Equal for One Step 2015

Evaluation of the Jury

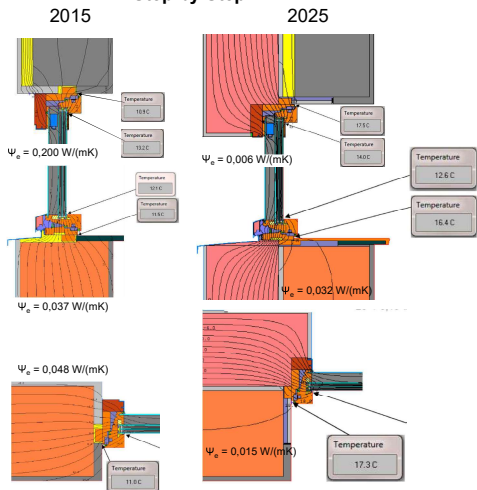
- Window frame supplemented with integrated sun protection system (venetian blinds in the air space between panes of the 2+1 or 3+1 glazing).
- The sub-frame as an assembly aid enables precise installation and a workable connection of the airtight and wind-proof layers.
- Both states are successfully solved in terms of design.
- Window sill connections are solved well, the idea of the "tapered segment" deserves particular praise.
- The concept provides good protection against driving rain.
- Solution in the reveal (advantageous in terms of practicability and durability).

- Reduction of the extremely high installation thermal bridge of the upper connection in an uninsulated wall.
- The connection to the plaster with variant 2 (without recessing) in the state without exterior insulation is not protected against driving rain in the long term.
- The idea of the "tapered segment" can also be transferred to the reveal.
